**MINISTÉRIO DO MEIO AMBIENTE**  
**INSTITUTO CHICO MENDES DE CONSERVAÇÃO DA BIODIVERSIDADE**  
**CÂMARA TÉCNICA DE BIODIVERSIDADE**

Ofício SEI nº 21/2022-CTBio/DIBIO/ICMBio

Assunto: Avaliação do Ofício FR.2021.1575-1 apresentado pela Fundação Renova, em resposta ao Ofício SEI nº 12/2022/CTBIO/DIBIO/ICMBio, que encaminha ajustes no “Relatório Consolidado do Processo de Elaboração do Plano de Ação para Recuperação e Conservação da Fauna Aquática da Bacia do Rio Doce”.

Figura 1. Mapa da bacia hidrográfica do rio Doce. Fonte: ANA.

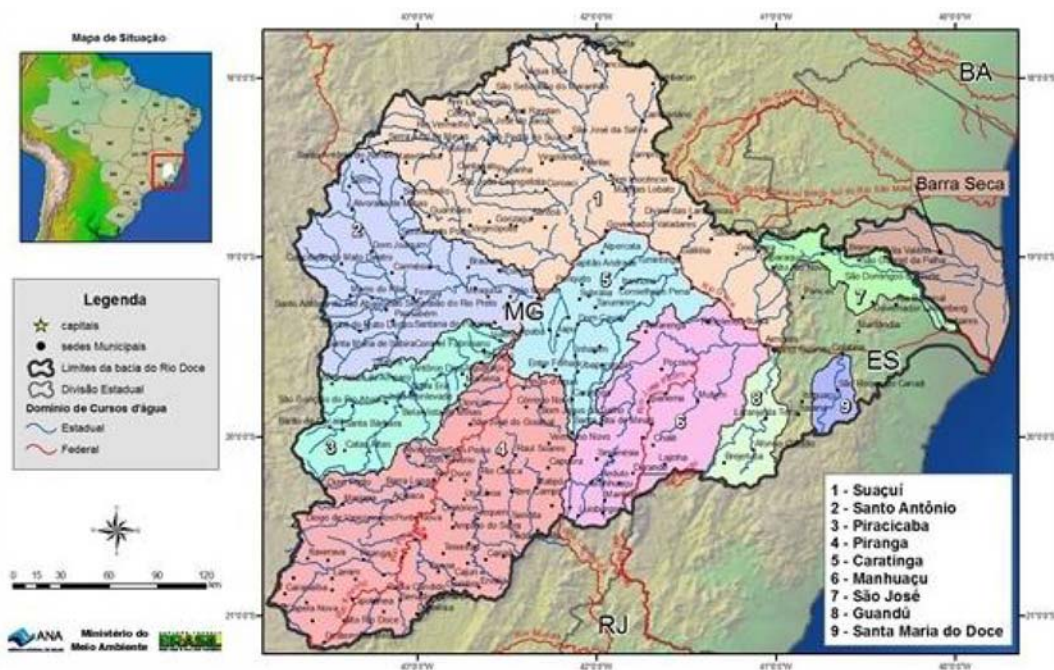
3- Na figura 2, página 14, a microbacia Barra Seca não está contemplada no desenho da bacia hidrográfica do rio Doce, divergindo do mapa apresentado na página 6 do Relatório de Avaliação do Estado de Conservação de Espécies Aquáticas na Bacia do Rio Doce, pertencente à alínea “b”, que assim como para o IBGE/ANA a região compõe a bacia do rio Doce. Diante disso, é preciso alinhar o entendimento da área de abrangência assim como padronizar os mapas/áreas tratadas no âmbito da cláusula 164;

A Fundação Renova apresenta o mapa alterado na página 14, inserindo a bacia hidrográfica rio Barra Seca separadamente da bacia hidrográfica rio Doce, não atendendo ao solicitado neste item, tendo em vista que a CT-Bio replica a informação do Instituto Brasileiro de Geografia e Estatística (IBGE) e da Agência Nacional de Águas (ANA) de que a “região compõe a bacia do rio Doce”, conforme o mapa (a seguir) apresentado no Relatório de Avaliação do Estado de Conservação de Espécies Aquáticas na Bacia do Rio Doce - pertencente à alínea “b”, assim como pelo último relatório do IBGE/ANA.
